Zeitschrift: Schweizerische Bauzeitung

Band: 65 (1947)

Beschränkter Wettbewerb für die Erschliessung des Horburgareals der Ciba in Basel

Aus dem Bericht des Preisgerichtes

1. Preis (2200 Fr.) Verf. A. GFELLER, Arch., Basel Masstab 1:400

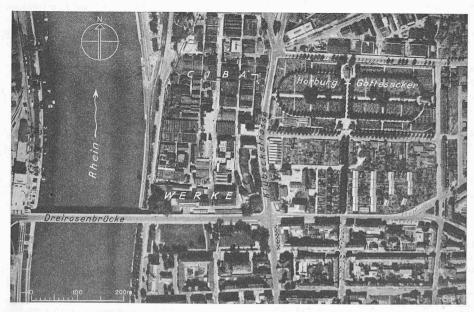
Projekt Nr. 14111. Verfasser: A. Gfeller, Arch., Basel. Die Gesamtplanung zeigt eine klare und einfache Lösung. Die Baublockabstände sind reichlich und tragen der viergeschossigen Bauweise weitgehend Rechnung. Ausser dem Baukörper an der Müllheimerstrasse sind alle Gebäude durch Fusswege erschlossen, die einerseits eine erwünschte ruhige Wohnlage

sowie zu Gunsten der giebelseitigen Wohn- und Schlafräume.

Die Aufzüge sind günstig plaziert; wenn immer möglich soll-

ten geradläufige Treppen angestrebt werden. Konstruktiv

bieten sich keine Schwierigkeiten. Die Fassaden zeichnen sich

durch gute Proportionen und feinen Masstab aus.

Nach gründlicher Abwägung der Vor- und Nachteile der einzelnen Entwürfe gelangt das Preisgericht zu der in Bd. 128, S. 309 bekanntgegebenen Rangordnung und bemerkt: Das Projekt Nr. 14111 stellt in Bezug auf allgemeine Planung, Gestaltung der Grundrisse und architektonische Haltung die ausgereifteste Lösung dar.

2. Preis (1800 Fr.) Verfasser H. BAUR, Arch., Basel

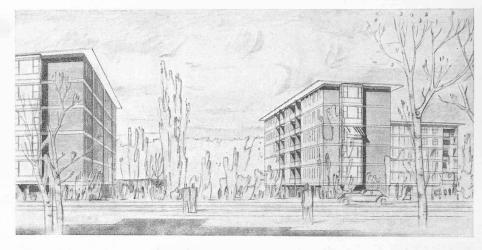
Projekt Nr. 12345. Verfasser: H. Baur, Arch., Basel. Hervorzuheben ist in erster Linie die klare und lebendige Aufteilung des Areals. Trotz der durchgehend fünfgeschossigen

Bebauung wird die Lockerheit der Gesamtanlage bei Blockabständen von rd. 30 m nicht beeinträchtigt. Die Lösung der Verkehrswege ist an sich interessant, bedingt jedoch einen hohen Kostenaufwand und ermangelt einer gewissen Konsequenz (ungenügende Trennung zwischen Fahrund Personenverkehr). Die im Osten des Areals angeordnete Spielwiese ist anerkennenswert, die Lage des Kindergartens gegenüber der Nordseite eines fünfgeschossigen Baublockes jedoch unbefriedigend. Orientierung und Besonnung der wohlproportionierten Baublöcke A und B sind einwandfrei, dagegen vermag der Ost - West gerichtete Block C in dieser Hinsicht nicht zu befriedigen. Die durchschnittlichen Raumdimensionen sind äusserst klein. Terrassen in Verbindung mit Küchen fehlen. Die Anordnung der Aufzüge führt zu Lärmbelästigung. Die Eingangshallen sind teils überdimensioniert und teils unglücklich angelegt. Für Waschküchen steht im Sockelgeschoss

kein Raum mehr zur Verfügung. Der im Bericht erwähnte Vorschlag für eine zentrale Waschküche ist im Entwurf nicht angedeutet und wird vom Preisgericht als unzweckmässig erachtet. — Die konstruktive Durchbildung weist Mängel auf. Die architektonische Gestaltung und Gliederung der Baukörper ist klar, aber im einzelnen etwas schematisch. Die Konzentration der Wohnungen für kinderreiche Familien in einem fünfgeschossigen Gebäudeblock ist sozial unbefriedigend.

Projekt Nr. 12345 ist in Bezug auf die Situation überzeugend, weist jedoch in der Durchbildung der Grundrisse und Konstruktionen Mängel auf.

Ansicht von Süden 3. Preis (1500 Fr.). Verfasser F. LODEWIG, Arch., Basel

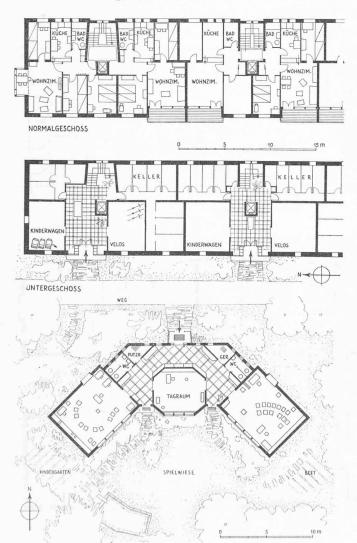
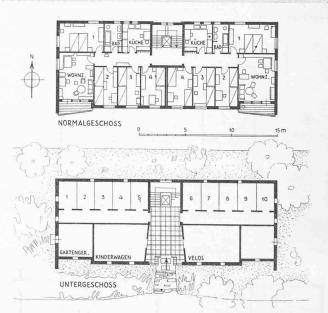
Projekt Nr. 25946. Verfasser: F. Lodewig, Arch., Basel. Der Verfasser hat versucht, durch Anordnen fünfgeschossiger Bauten am Rande des Areals im Innern eine grosse Freifläche mit niedrigen Baukörpern zu erreichen. Die Zusammenfassung der Grünflächen, in welche die Kindergärten locker eingefügt sind, ist erfreulich. Weniger zu befriedigen vermögen einzelne zu knappe Blockabstände, bedingt durch die Anordnung von West-Ost-gerichteten Bauten. Die Verkehrsfragen sind gut gelöst. Die Orientierung und Besonnung ist zweckmässig, mit Ausnahme der inneren Wohnungen der drei an der Badenweilerstrasse gelegenen Blöcke.

Die Zimmer sind durchwegs überdurchschnittlich dimensioniert. Die Anzahl der Balkone ist übertrieben und führt zu einer kostspieligen Konstruktion und zu architektonischen Schwierigkeiten. Die Wohnungen für kinderreiche Familien sind in einem dreigeschossigen Wohntrakt richtig angeordnet.

Bei Projekt Nr. 25946 ist in erster Linie die Anordnung einer geräumigen, im Innern der Bebauung liegenden

Grünanlage hervorzuheben, während die Gestaltung insbesondere der kleinen Blöcke zu wünschen übrig lässt.
